# 生駒市病院事業推進委員会 (第13回) 資料

生駒市立病院の平面計画の一部変更について

平成24年12月9日

地下1階平面図 1:400 (平成24年12月時点)

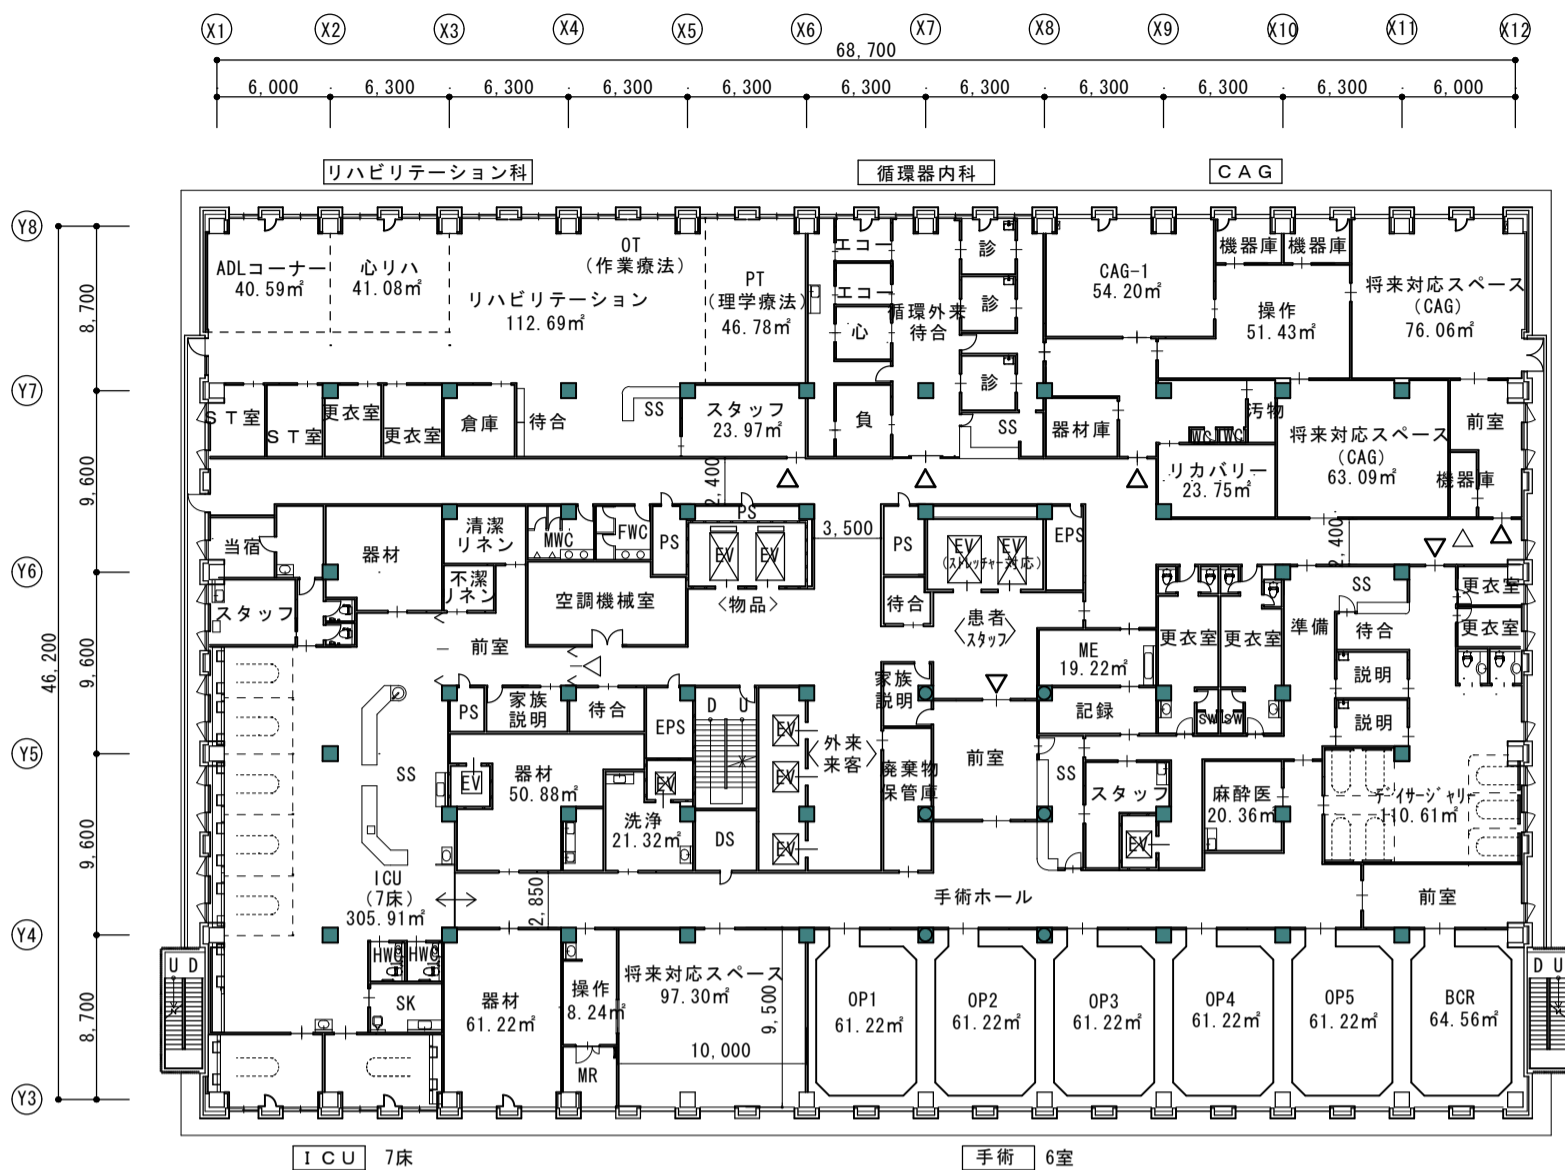
諸室の主な変更部分

霊案・遺族控室・剖検標本室をB2階からB1階へ

薬品庫の面積変更  
151.99m<sup>2</sup>から76.19m<sup>2</sup>

避難はしごから避難階段へ

3階平面図 1:400 (平成24年12月時点)

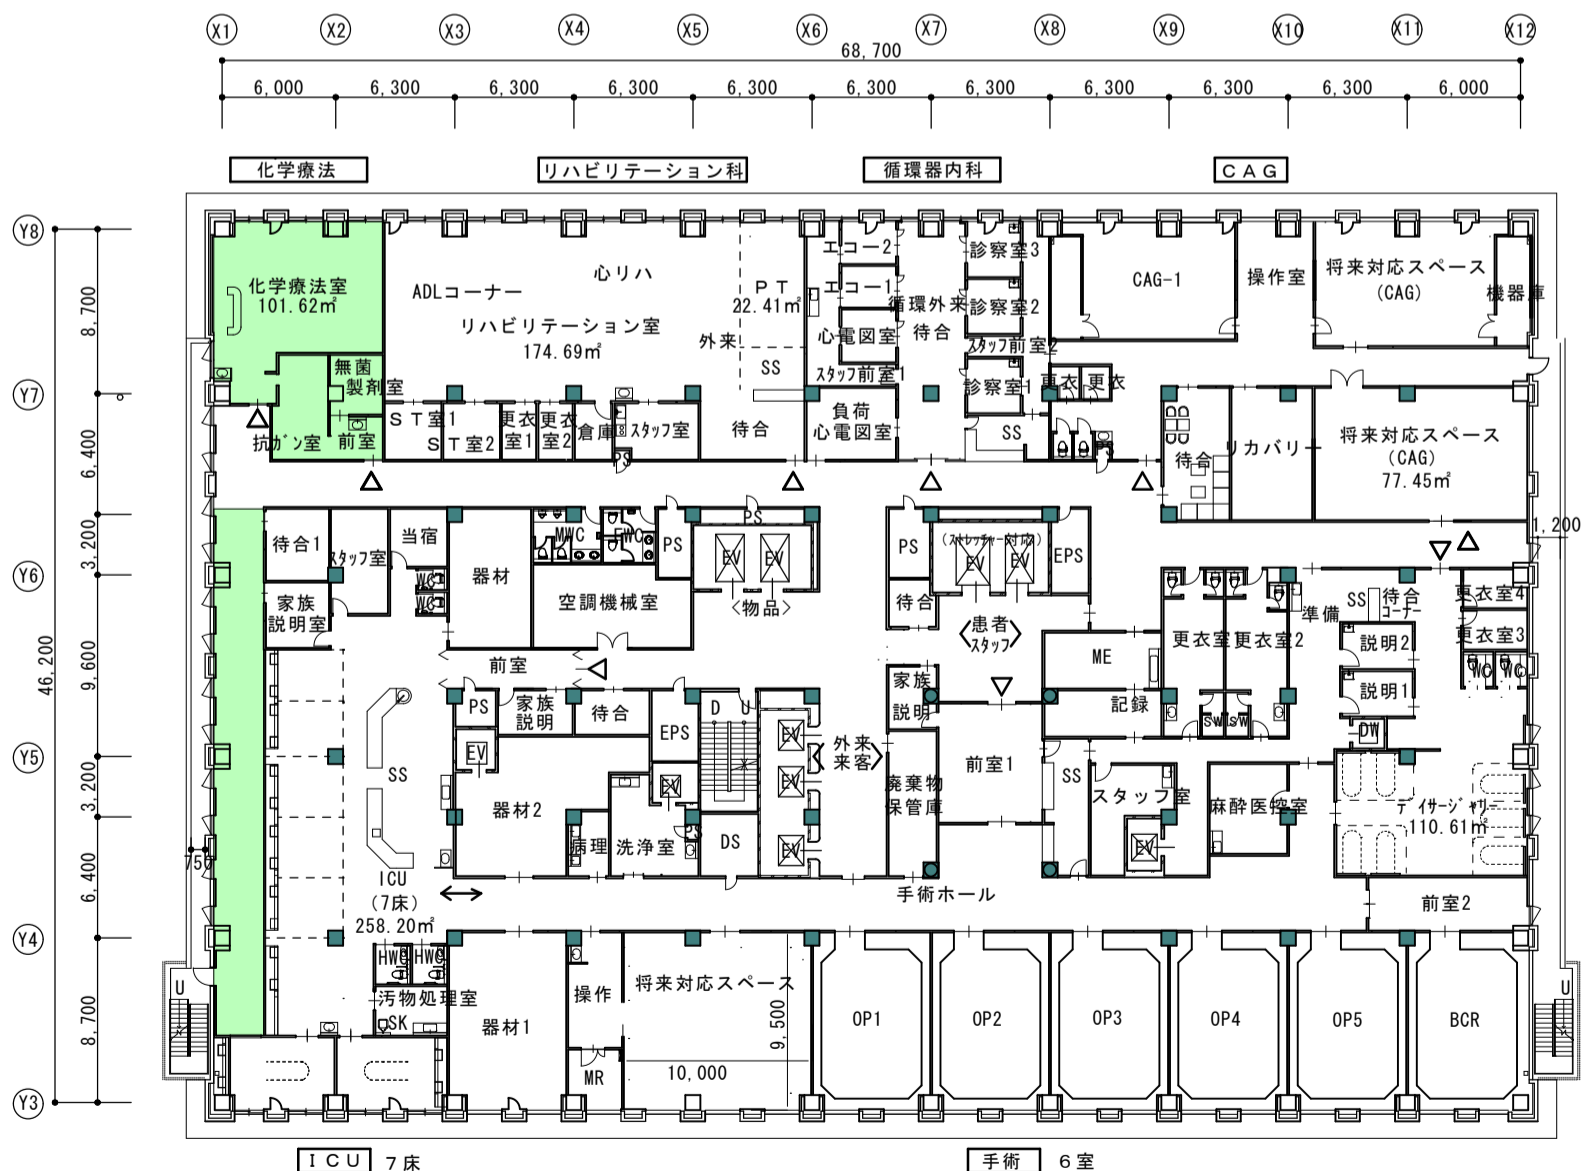
■ 主な変更部分

化学療法室の追加  
(101.62m<sup>2</sup>)

ICUの西側に避難通路設置
